*Ministero dell' Ambiente e della Tutela del Territorio e del Mare*

Parere n. 2399 del 19/05/2017

Progetto	<p style="text-align: center;"><b>ID_VIP: 3340</b></p> <p style="text-align: center;"><b>Diga di Badana nel Comune di Bosio (Al), lavori di manutenzione straordinaria. D.M. 400 del 18/07/2011. Modifiche al progetto richieste dal Consiglio Superiore dei Lavori Pubblici</b></p> <p style="text-align: center;"><i>Verifica di Assoggettabilità alla VIA (ex art. 20 del D.Lgs. 152/2006 e s.m.i.)</i></p>
Proponente	<p style="text-align: center;"><b>Mediterranea delle Acque S.p.A.</b></p>

**Figura 3.2** Progetto Definitivo (2013/14) approvato, (All. A, Tavola BADE- 3103) Progressiva -120.00  
 Sezione tipo rimodellamento paramenti monte e valle con Cunicoli di Ispezione e Drenaggio trasversali nel getto dei  
 nuovi paramenti, dettaglio schermi drenaggi ed iniezioni

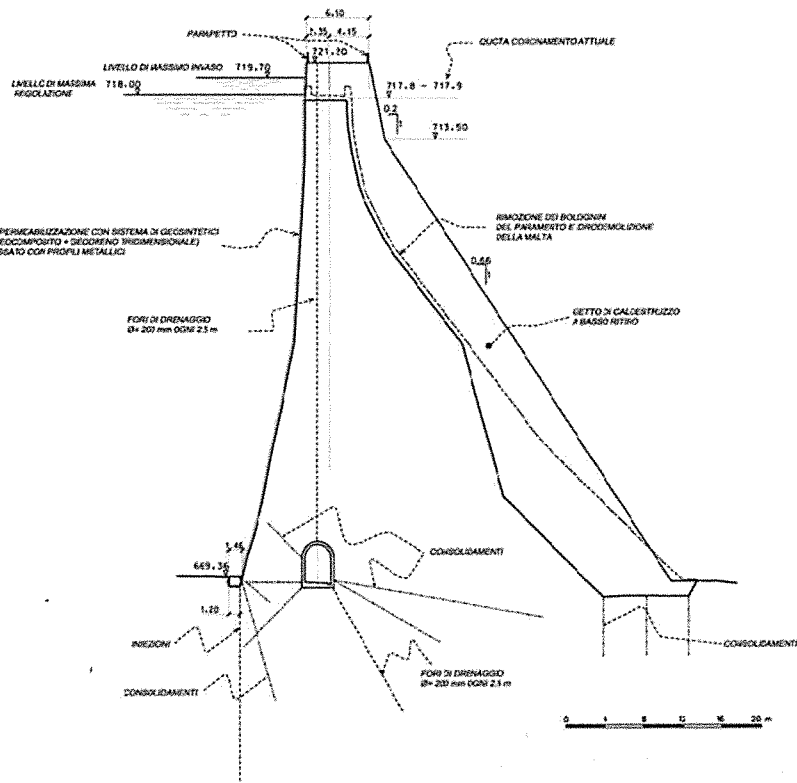
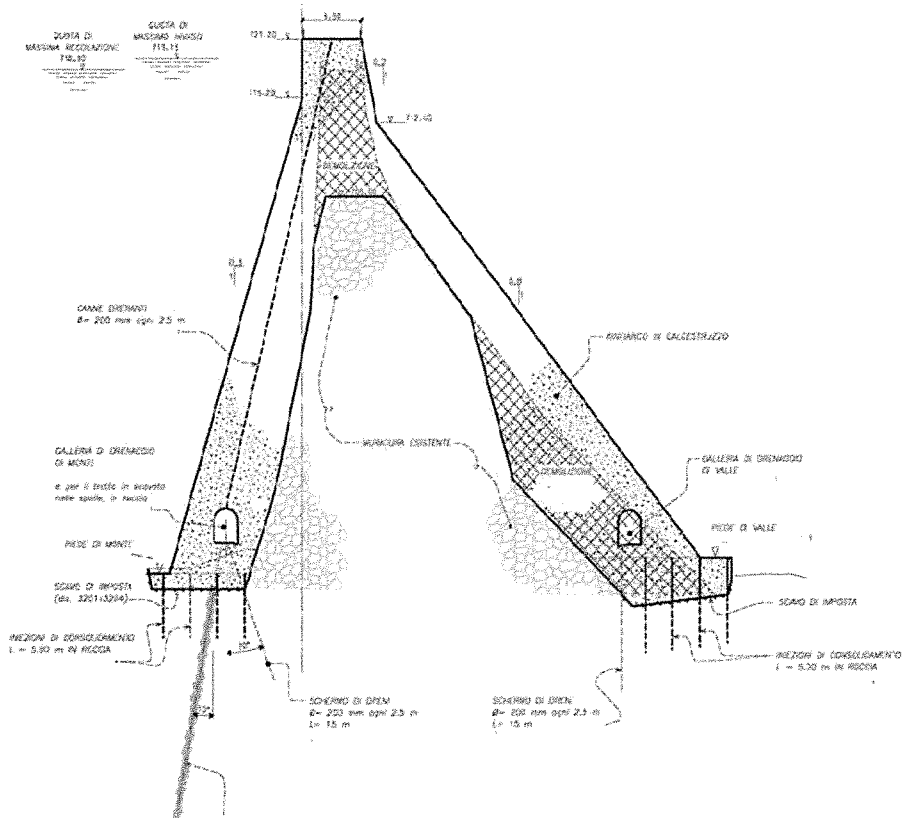
- il progetto definitivo originario (anno 2009) prevedeva lo smantellamento completo della placca di valle dislocata, con sostituzione, rimodellamento e ispessimento della stessa attraverso la realizzazione di un manufatto di calcestruzzo, stimando i seguenti volumi:

- nel progetto definitivo, modificato e approvato (2013-2014), le considerazioni di natura progettuale ed esecutiva, unitamente a una conoscenza approfondita delle caratteristiche geomeccaniche della roccia e dei materiali costituenti il corpo diga, derivante da nuove indagini, hanno fatto ricadere la scelta progettuale sulla soluzione che prevede interventi sia sul paramento di monte sia su quello di valle della diga, oltre che sul coronamento. Ciò ha portato a prevedere la demolizione della placca dislocata di valle e di una porzione sommitale del corpo diga (quota 705.00 m s.l.m.) e il rimodellamento del paramento di valle e di quello di monte. Per tali interventi sono stati stimati i seguenti volumi:

- la nuova soluzione proposta consentirà di realizzare un cunicolo di ispezione e drenaggio, parallelo all'asse diga, nel getto del nuovo paramento di monte, in modo più semplice ed efficace rispetto a quello previsto dalla prima proposta progettuale, da ricavarsi nel corpo della vecchia diga; un ulteriore cunicolo di ispezione e drenaggio, che non era previsto nel progetto del 2009, sarà inoltre realizzato nel nuovo paramento di valle;

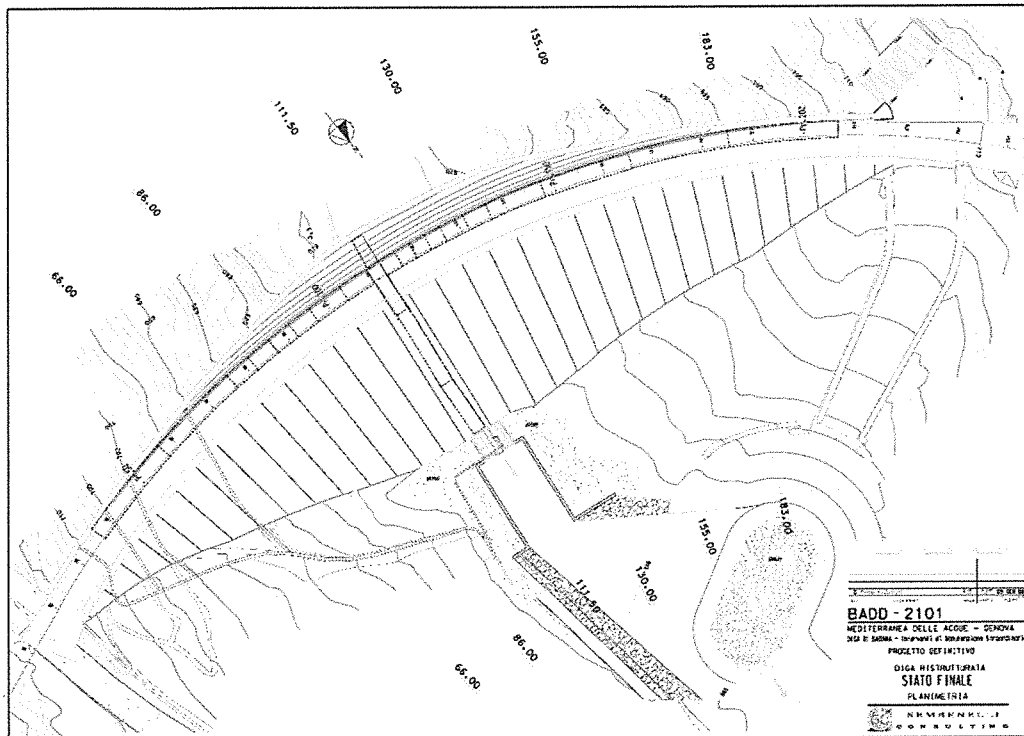
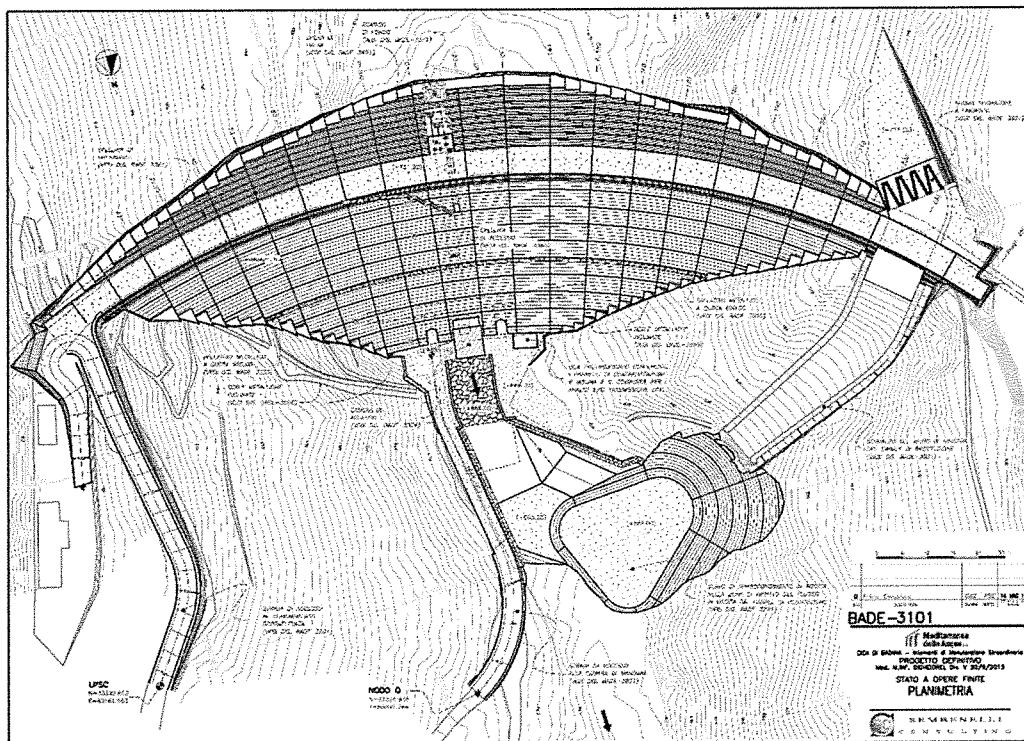
- un'altra modifica relativamente importante riguarda l'opera di presa:
  - il progetto definitivo (anno 2009) prevedeva l'installazione a monte di ciascuna condotta di un organo di intercettazione motorizzato costituito da una paratoia a strisciamento, azionabile dal coronamento per mezzo di un'asta rigida. Le guide della paratoia erano ancorate ad una lesena in calcestruzzo, di larghezza circa 2 m, con pendenza costante e spessore variabile (0,5 m alla base e al coronamento), accostata al paramento di monte per tutto il tratto che va dal coronamento al cordolo al piede;

- nel progetto definitivo, modificato e approvato (2013-2014), le condotte di presa originarie saranno definitivamente poste fuori servizio e sigillate; il progetto prevede la costruzione di una nuova opera specifica costituita da una torre di presa ubicata in adiacenza al paramento di monte in chiave alla diga. La torre di presa raccoglierà su un'unica sezione verticale tutte e quattro le singole opere di presa originarie, mantenendo invariate le quote di derivazione. Ogni bocca di presa sarà presidiata da una paratoia piana a strisciamento;
